Erratum

PZDT-R-10045 ontw

Erratum Planbeschrijving Philipsdam Noord [18]

Figuur 2

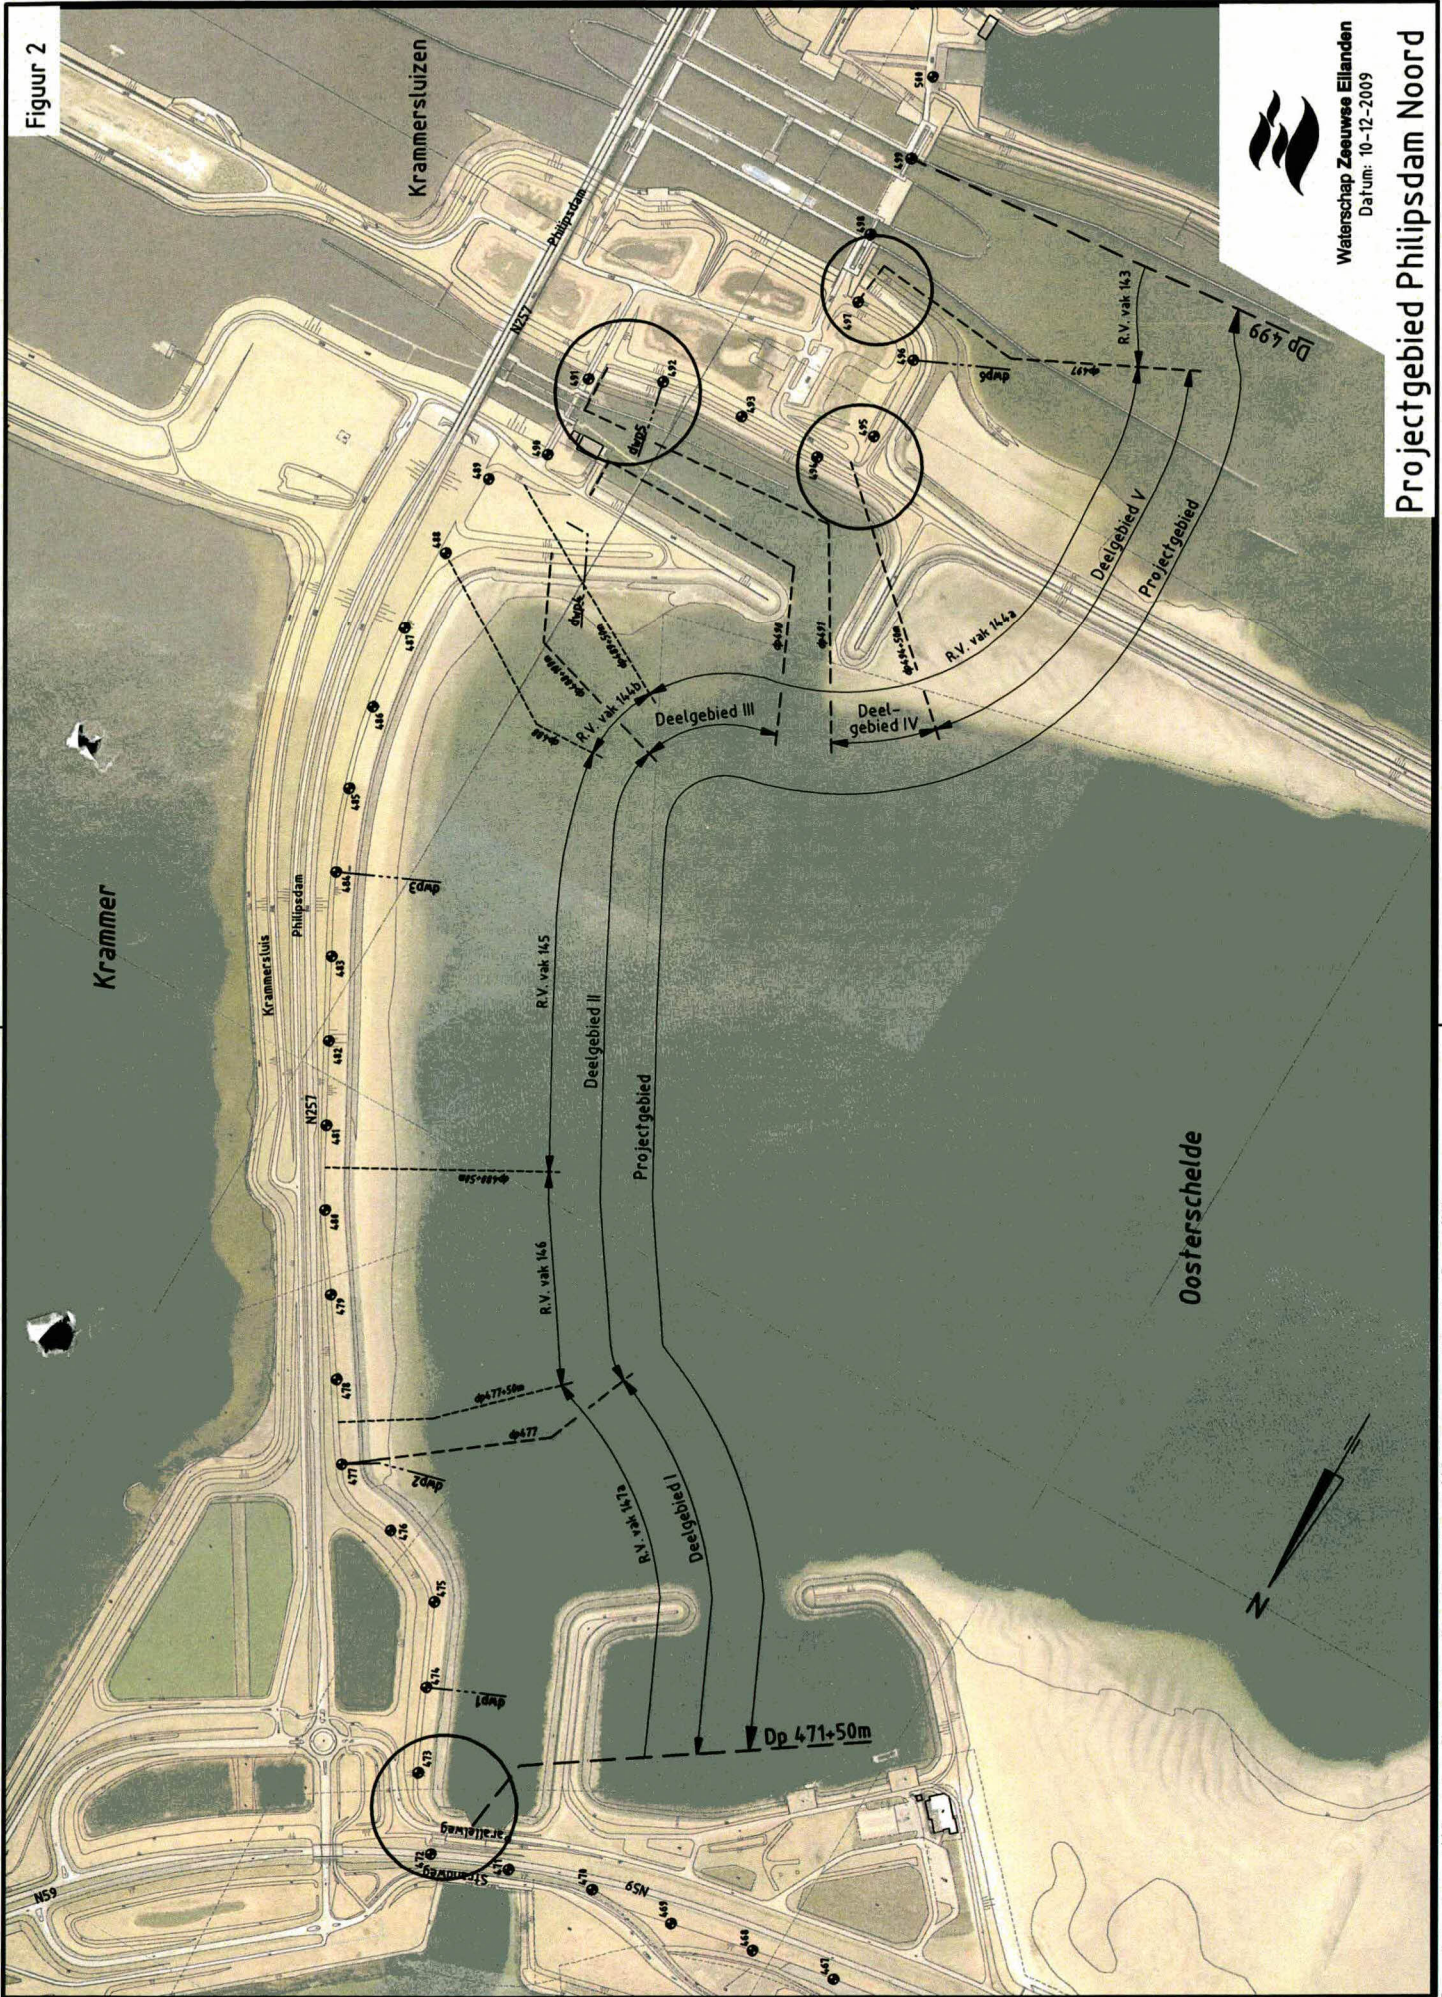
De noordelijke werkgrens van het projectgebied wordt verlegd van dp 473 naar dp 471+50m. Projectbureau Zeeweringen zal de steenbekleding, die tussen de oorspronkelijke werkgrens en de spuisluis ligt over een lengte van circa 150m, meenemen in de uitvoering. In bijgevoegde figuur is de nieuwe werkgrens weergegeven.

De voorgestelde bekleding van deelgebied I: overlaging ondertafel met asfalt gepenetreerde breuksteen en gekantelde Haringmanblokken op de boventafel wordt over 150m doorgezet. Voor de bekleding wordt verwezen naar dwarsprofiel I uit de Planbeschrijving Philipsdam Noord.

Op de berm worden nieuwe onderhoudsstroken aangelegd. In de huidige situatie is er op een viertal locaties geen mogelijkheid om deze onderhoudsstrook te bereiken vanaf de werkwegen van het sluisencomplex voor inspectie en onderhoudswerkzaamheden. Om de nieuwe steenbekleding aan te brengen zullen er op deze locaties tijdelijke voorzieningen aangebracht moeten worden. Deze blijven in de nieuwe situatie liggen zodat er goede verbindingen ontstaan tussen de onderhoudsstroken van de steenbekleding en de werkwegen van het sluisencomplex. Het hoogteverschil tussen

berm en kruin varieert tussen 1,2m en 2,5m. In bijgevoegde figuur zijn de 4 locaties omcirkeld.
